PROGETTO DELL'IMPIANTO SOLARE FOTOVOLTAICO CON INTEGRAZIONE AGRICOLA E DELLE RELATIVE OPERE DI CONNESSIONE DA REALIZZARE NEL COMUNE DI FOGGIA (FG) IN CONTRADA TORRE DI LAMA AL FG. N. 7 PP. N. 101, 239, 447, 449, 451 E FG. N. 9 PP. N. 79, 195, 196, 222, 224, 225, 226, 227, 690, 691, DI POTENZA PARI A 19.359,00 kWp DENOMINATO "TORRE DI LAMA"

CONTRODEDUZIONI AL PARERE DEL MINISTERO DELLA TRANSIZIONE ECOLOGICA COMMISSIONE TECNICA PNRR-PNIEC n.4134 del 21.06.2022

Compendio alle richieste di integrazioni della Commissione Tecnica PNRR – PNIEC

(prot. n. 0004134 del 21/06/2022)

Stralcio Carta dei Vincoli da PPTR aggiornato alla DGR 1801/2021

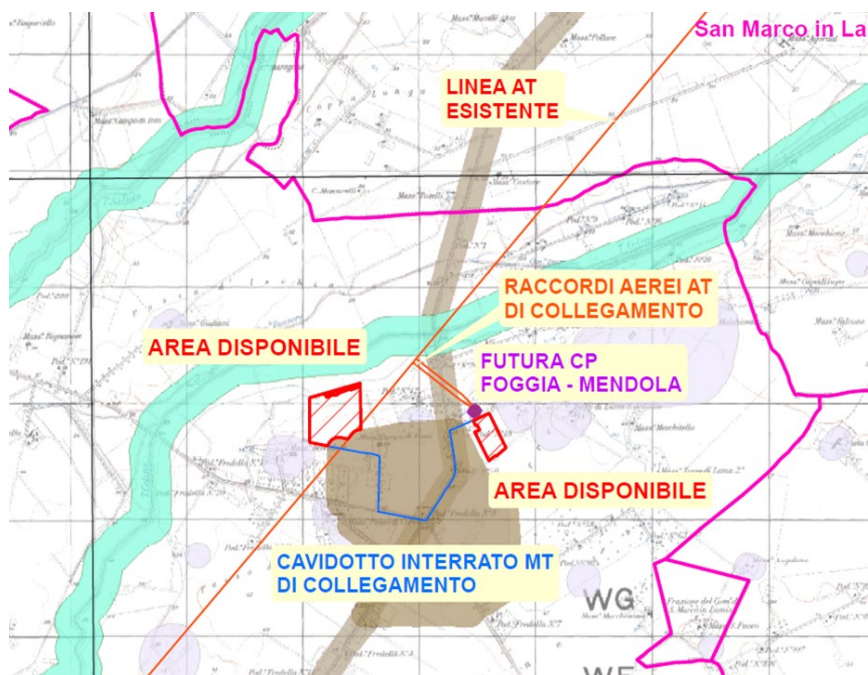
- 1.1.1. fornire maggiori dettagli in merito alla localizzazione dell’impianto in aree distinte e separate, rappresentando in particolare le motivazioni sull’identificazione e la scelta delle particelle catastali.

Una volta appurata la disponibilità da parte dei proprietari terrieri a concedere in diritto di superficie le loro particelle catastali, si è ritenuto opportuno scegliere tali lotti, seppur non contigui, proprio perché liberi da vincoli ostativi e posti in prossimità del punto di connessione concesso, come rappresentato dalle immagini seguenti:

Impianti FER nell'intorno di 5 km e 10 km aggiornato

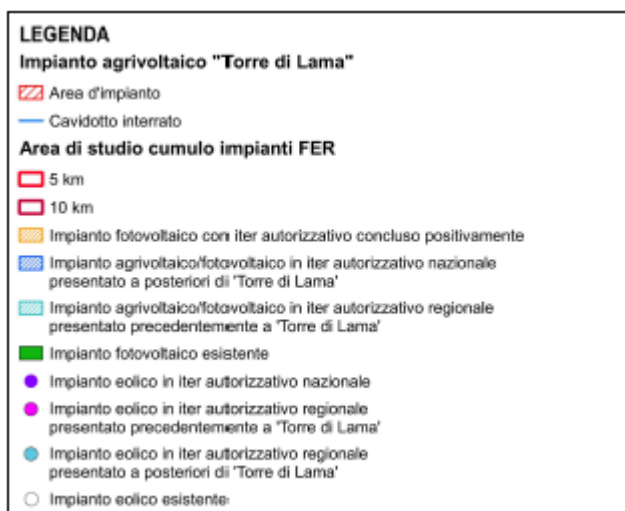
10.1.1. Si chiede di aggiornare lo studio degli impatti cumulative allo stato attuale, tenendo conto di eventuali altri impianti da fonti rinnovabili (eolici o di altra tipologia) esistenti, in fase di cantierizzazione e già autorizzati.

L'aggiornamento richiesto è stato esteso a degli areali con raggio di 5 e 10 km, comprendenti altri impianti FER realizzati o in corso di autorizzazione.

Analizzando la tavola, il raggio di 5 km comprende solamente l'impianto agrofotovoltaico di "Passo di Corvo" sopracitato, già presente nell' analisi entro i 2 km presentata in fase di attivazione dell'istanza, 2 impianti eolici, uno già esistente posto a nord e 2 in iter valutativo posti a nord e sud, oltre a 2 impianti fotovoltaici esistenti.
